AVIS SUITE A EXAMEN DE DOCUMENTS

FICHE N° : 36

PARIS - SNC PARIS 17 AND CO - TRANCHE 2 - CONSTRUCTION ENSEMBLE IMMOBILIER - 4 AVENUE DE LA PORTE DE SAINT OUEN

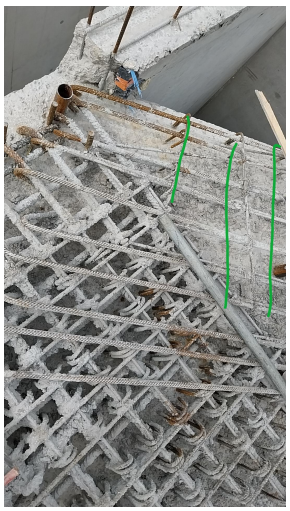
Références: P17_T2_BX_EXE_LGD_GOE_B003_ARM_BZ_R0_128125_C-C. Armatures poutres prefas - PH RDC - Zone 1	S	**Sauf justification au calcul de la reprise de l'effort tranchant dans la section réduite de la poutre au niveau de l'appui. La disposition des cadres réduits dans la poutre B522 n'est pas conforme. L'entreprise devra proposer une justification au calcul, ou prolonger des cadres complets jusqu'à l'appui de la poutre.** **Il conviendra par ailleurs de confirmer que les aciers de suspente de la poutre B522 sont bien pris en compte dans la poutre B 515 (espacement 20cm trop important au niveau de la B522)** **Suite retour LGE, l'avis deviens suspendu :** **-> Justification de l'effort tranchant transmise avec la section réduite. Cependant, la justification prend en compte l'ancrage de 17cm² au droit de la section réduite, ce qui n'est pas le cas, il conviendra de justifier l'ancrage de l'effort par la superposition des bielles avec des angles différents au droit de chaque cadre en tenant en compte la distance de la poutre porteuse. (Inclinaisons de bielles différentes)** **Cette justification devra être reconduite sur l'ensemble des poutres avec ancrages en biais, par exemple B626 dans le PH RDC de la zone bureaux.**	**592**
